Extrait du Registre aux délibérations du Conseil Communal de Junglinster

Séance publique du 28 juin 2024

Objet : Anmerkungen und Einwendungen des Gemeinderates der Gemeinde Junglinster zum Projekt „380 kV - Modernisierung der Hochspannungsinfrastruktur auf dem Teilabschnitt Bofferdange - Aach (D)“ im Rahmen der öffentlichen Auslegung

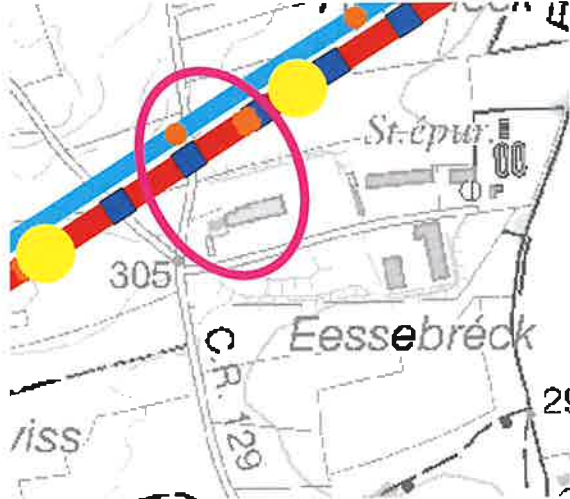
Die Variante Imbringen-Ost muss näher geprüft werden, da diese als Kombination der Varianten Bourglinster Ost und Kléngelscheier Nord deren jeweils konfliktbehafteten Bereiche (Nähe zu Siedlungen, Naturschutzgebiet „Amberknéppchen“, Plateau „Bierger Bierg“) meidet und folglich deutlich verträglicher sein müsste. Da eine Detailprüfung unter Berücksichtigung der Maststandorte der Verbindungsstrecke vom erhöht liegenden Bereich „im Puddel“ in Richtung Tal zwischen Imbringen und Bourglinster („Däichgewan“) leider noch nicht vorliegt, müsste der UVP-Bericht dahingehend ergänzt werden. Quantitativ dürfte es sich jedoch lediglich um 2 Masten handeln, die für die Variante Imbringen-Ost mehr benötigt werden. Im Bereich des Anschlusspunktes „Däichgewan“ kann durch Mastverschiebungen der Verlauf der Weißen Ernz umgangen werden und muss im Gegensatz zur Variante Kléngelscheier Nord nicht einmal gequert werden.

Problematisch erscheint bei dieser Variante der Bereich südlich Eisenborn, wo laut Steckbriefen für den geplanten Mast neben dem CR119 (BA05BJBO) in nur rund 230 m Abstand zur Ortschaft eine Höhe von 102 m (!) angegeben ist und für die weiteren Masten über 80 m. Aus Sicht des Landschaftsschutzes und der Gesundheitsvorsorge wäre zu prüfen, ob durch Verschiebungen von Maststandorten eine Verringerung der Beeinträchtigungen erzielt werden kann. Zusätzlich sollte mit der ANF (Administration de la nature et des forêts) geklärt werden, ob die erforderliche Höhe der Masten bei einer Überspannung von Waldflächen reduziert werden kann.

Ausschnitt 2, Karte Jun-Bel_01

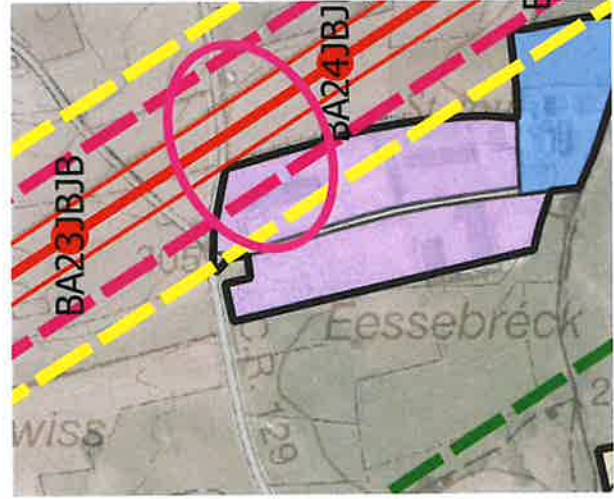
Im Ergänzungsdossier wurde leider nicht weiter auf die Anmerkung des Gemeinderates aus dem Avis vom 01.03.2024 eingegangen, dass sich im Gewerbegebiet Ronnheck Bürogebäude in 50m Entfernung von der Bestandstrasse der 220 kV und damit der künftigen 380 kV-Leitung befinden.

In Ergänzung zum Avis des Gemeinderates muss auf mögliche Kumulationseffekte mit der bestehenden (und bleibenden) 65-kV-Leitung (im Ausschnitt 1 blaue Linie aus Karte 2.4-Thema_Bestandsleitung und Rückbau) hingewiesen werden. Diese wurden nicht berücksichtigt bei der Berechnung der elektromagnetischen Belastung (Ausschnitt 2 aus Karte Jun-Bel_01_Schutzgut Bevölkerung und Gesundheit des Menschen). Es ist deshalb zu prüfen, ob die Büroangestellten dauerhaft einer Belastung von mehr als 1 μ T ausgesetzt werden, da bereits ohne Kumulationseffekte Werte zwischen 0,4 und 1 μ T erreicht werden. Zusätzlich wird darauf hingewiesen, dass in einem Gewerbegebiet auch Wohnungen für Aufsichtspersonal (auch mit Familie) zulässig sind. Die Aussage, dass „aufgrund der Art der Nutzung keine Dauerexposition sensibler Personengruppen“ bestehe, ist deshalb falsch.
